เอกสารการแจ้งขอเปลี่ยนแปลงมาตรการฯ

โรงพยาบาลธนบุรี ทุ่งสง

เรื่อง ขอนำส่งรายงานแจ้งเปลี่ยนแปลงมาตรการป้องกันผลกระทบสิ่งแวดล้อมและมาตรการติดตามตรวจสอบผลกระทบสิ่งแวดล้อม โครงการ โรงพยาบาลธนบุรีทุ่งสง (ระยะดำเนินการ)

โครงการโรงพยาบาลธนบุรีทุ่งสง (ระยะดำเนินการ)

ระบบบำบัดน้ำเสีย (กระบวนการฆ่าเชื้อรังสีอัลตราไวโอเลต)

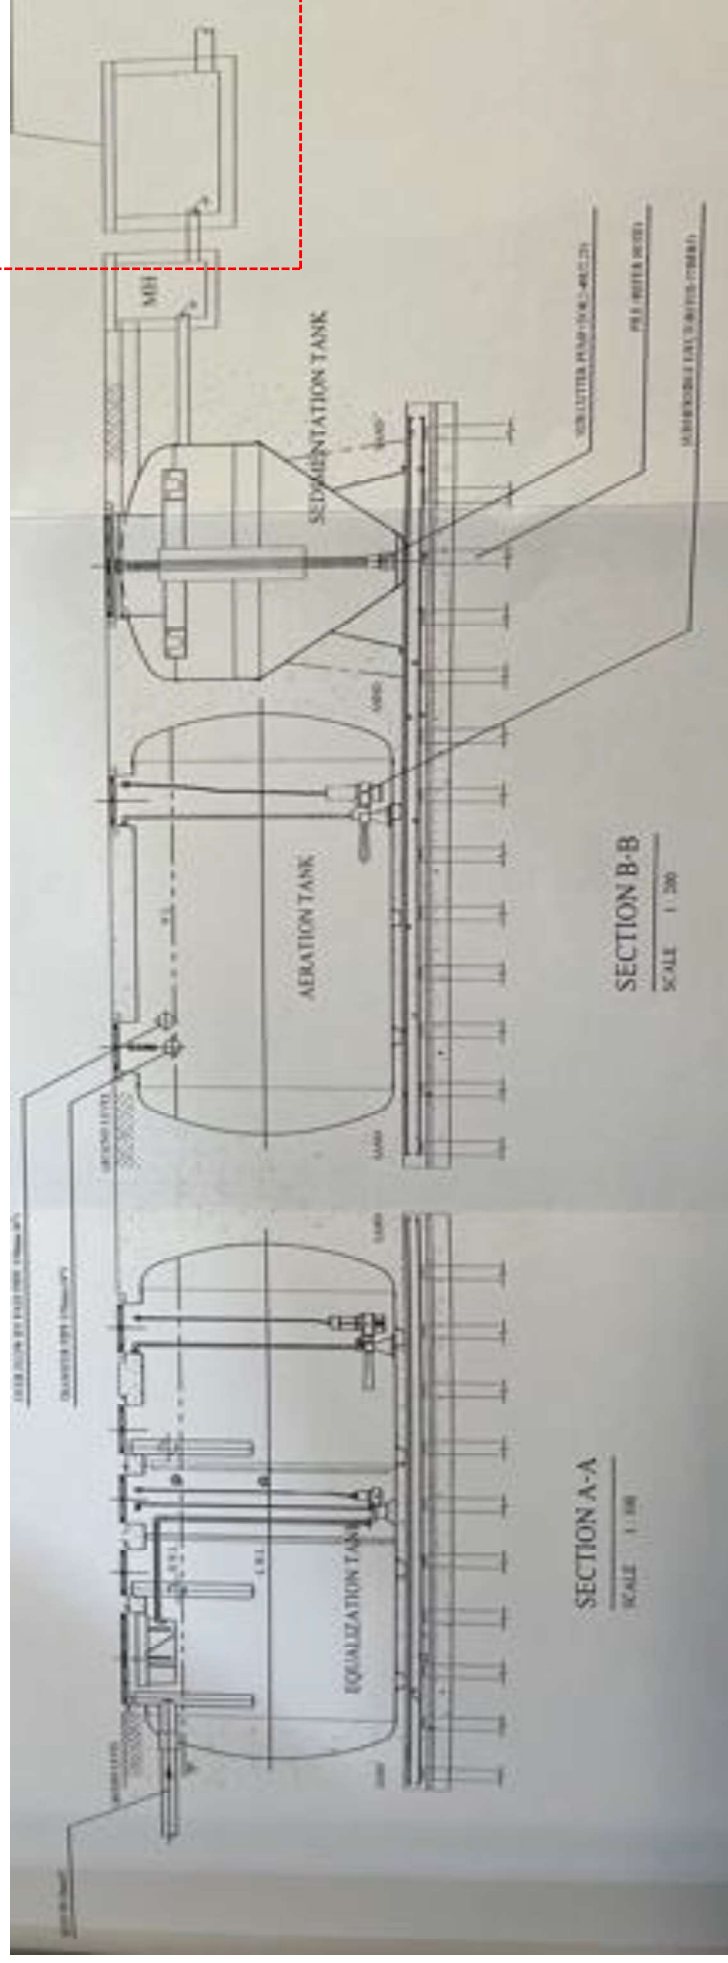
ทางโครงการโรงพยาบาลธนบุรี ฟุ่งสง ขอแจ้งเปลี่ยนแปลงมาตรการเกี่ยวกับระบบบำบัดน้ำเสีย จากเดิมใช้กระบวนการฆ่าเชื้อโรคด้วยรังสีอุลตราไวโอเลต หรือ UV เป็นกระบวนการฆ่าเชื้อด้วยคลอรีน เนื่องจากเหตุผลดังนี้

1. ปัจจุบันน้ำใช้ของโรงพยาบาลเฉลี่ย 2,200 ลบ.ม./เดือน หรือ เฉลี่ย 60ลบ.ม./วัน ซึ่งมีปริมาณน้อยกว่า Maximum Load ของระบบบำบัดน้ำเสียจากการออกแบบ 232.89 ลบ.ม./วัน

2. การเลือกใช้คลอรีนสำหรับกระบวนการฆ่าเชื้อโรคของระบบบำบัดน้ำเสีย สามารถวัดค่าคลอรีนได้เป็นประจำทุกวัน ก่อนปล่อยน้ำเสียออกสู่สาธารณะ แต่กระบวนการฆ่าเชื้อโรคด้วย UV ต้องรอผลตรวจวิเคราะห์คุณภาพน้ำประจำเดือนซึ่งอาจเกิดความเสี่ยงมากกว่า

3. คลอรีนเป็นสารฆ่าเชื้อโรคที่มีอำนาจออกซิไดซิง (OXIDIZING POWER)สูงมาก ทำให้สามารถหยุดการเจริญเติบโตของแบคทีเรียส่วนใหญ่ได้ และแสงอุลตราไวโอเลต (UV) มีราคาแพงกว่าและคุ้มสำหรับน้ำเสียปริมาณมาก ซึ่งปัจจุบันน้ำใช้ของโครงการยังมีปริมาณน้อย อยู่ที่ 60 ลบ.ม./วัน

4. การใช้ UV ในการฆ่าเชื้อ ซึ่งมีประสิทธิภาพช่วงเวลาที่ปริมาณน้ำสัมผัสกับลำแสง UV แต่หลังจากปริมาณน้ำไหลออกไปสู่ปลายท่อ อาจมีการสัมผัสหรือปนเปื้อนซ้ำและเกิดเชื้อโรครายหลังจากผ่านกระบวนการฆ่าเชื้อด้วย UV ซึ่งการใช้คลอรีนฆ่าเชื้อสามารถ ฆ่าเชื้อได้ตลอดการปล่อยน้ำ ด้วยResident Chlorine คงค้าง ซึ่งปัจจุบันมีมาตรฐานควบคุมค่าคลอรีนสำหรับน้ำเสียหลังบำบัด ไม่น้อยกว่า 0.5 มก./ล.

ป้อนน้ำเชื้อโรคด้วยคลอรีน

- กระบวนการฆ่าเชื้อด้วยคลอรีน ระยะเวลาสัมผัส

30 นาที

- ระดับคลอรีน ไม่น้อยกว่า 0.5 มก./ล.

ทางโครงการจึงขอแจ้งเปลี่ยนแปลงกระบวนการฆ่าเชื้อด้วยคลอรีนของระบบบำบัดน้ำเสียของโครงการเพื่อความเหมาะสมของสถานะและการให้บริการของโครงการในปัจจุบัน
